13.11.2020

Informationen und Stellungnahme zum Kiesabbauantrag der Swietelsky Baugesellschaft mbH vom 20.11.2018 im Niereiter Feld, nördlich Eglhart, Gemeinde Seeon-Seebruck

Messstelle: SEEON 757

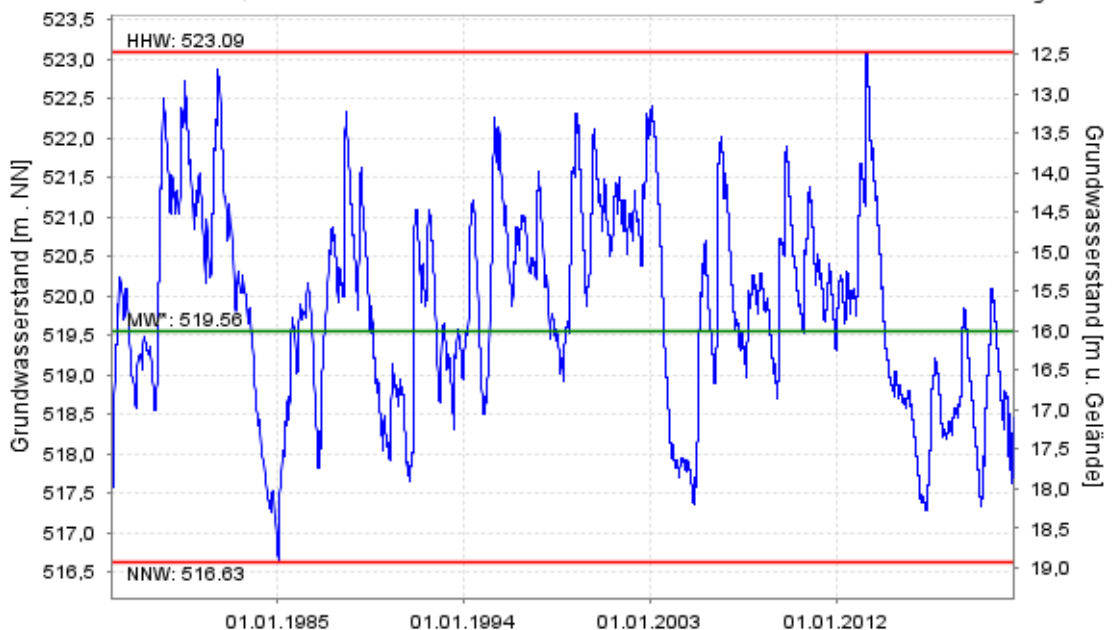
Die Messstelle südöstl. Obing 868 liegt allerdings 4 km entfernt im Obinger Grundwasserstock, der 15 m höher liegt, als der Seeoner Grundwasserstock und mit diesem auch hinsichtlich der Grundwasserschwankungen kaum vergleichbar ist. Das Abbaugelände ist eindeutig dem Seeoner Grundwasserstock zuzurechnen und entspricht den an der Messstelle Seeon 757 ermittelten Werten. Die nur 1 km entfernte Seeoner Messstelle 757 wurde jedoch nicht für einen Vergleich herangezogen. Der mittlere Wasserpegel Obing liegt bei 535 m üNN, der von Seeon bei 519,5 m üNN; in der Niedrigwasserphase des Jahres 2018 dürfte der Seeoner Grundwasserpegel bei 518 m üNN anzunehmen sein. Die Differenz zwischen MW und HHW beträgt in Obing 1,85 m, in Seeon aber 3,50 m. Die o.g. Gutachter-Abschätzungen sind somit klärungsbedürftig.
